Materialumstellung des Betätigers von PPA+PTFE GF V0 auf PA9T GF V0

1. Allgemeiner Überblick

Beispiel: Alte Version

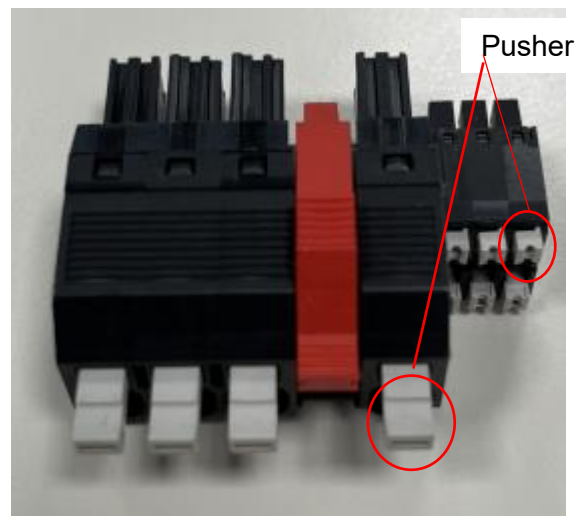
Aufgrund eines langfristigen Lieferengpasses des bisher für den Betätiger (Pusher) eingesetzten Werkstoffs **PPA+PTFE GF V0** erfolgt eine Umstellung auf **PA9T GF V0**.

Die Gleichwertigkeit hinsichtlich der relevanten technischen Eigenschaften wurde verifiziert. Zusätzlich ist das neue Material PFAS-frei und stellt damit eine umweltfreundlichere Alternative dar. Beide Materialien besitzen eine **UL 94 V-0 Zulassung**. Durch die Materialumstellung ergibt sich eine geringfügig veränderte Farbgebung des Pushers. Dies hat keinen Einfluss auf die spezifizierten Produkteigenschaften.
